VKPC 86450

Biuletyn Techniczny – Luty 2015

RENAULT Espace IV, Vel Satis (3.0 Dci)
Opel/Vauxhall Vectra C/Mk II, Signum (3.0 V6 CDTI)
Saab 9-5 (3.0 TiD)

Informacja o zmianie rodzaju uszczelki

Porady związane z wymianą pompy

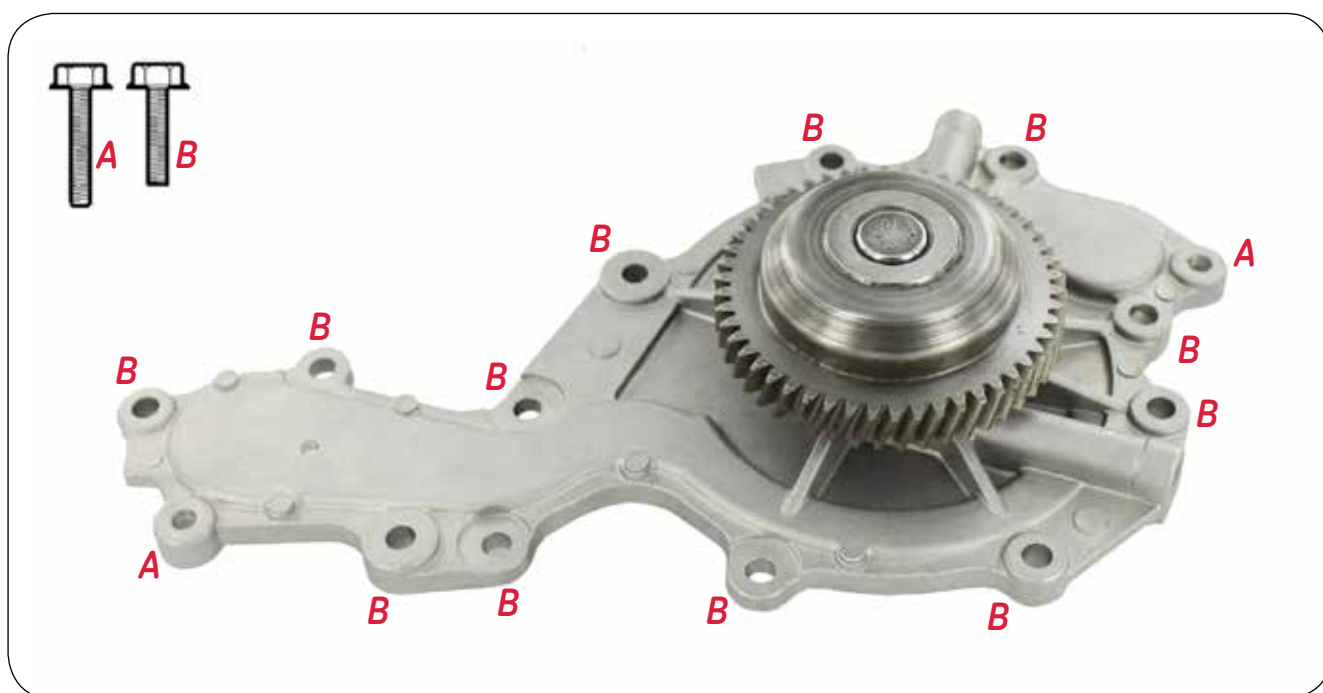
Należy zwrócić uwagę aby nie zamieniać śrub (A) i (B) podczas montażu pompy ponieważ może to spowodować wycieki płynu chłodzącego do miski olejowej. Wyciek może nie być widoczny po zdemontowaniu pokrywy rozrządu.

Uwaga! Zaznaczyć właściwe umieszczenie śrub według długości i przestrzeganie właściwych pozycji śrub podczas montażu. Niewłaściwe rozmieszczenie śrub może prowadzić do wycieków płynu.

• Momenty dokręcenia śrub:

A dłuższe śruby = 11 Nm

B krótsze śruby = 11 Nm
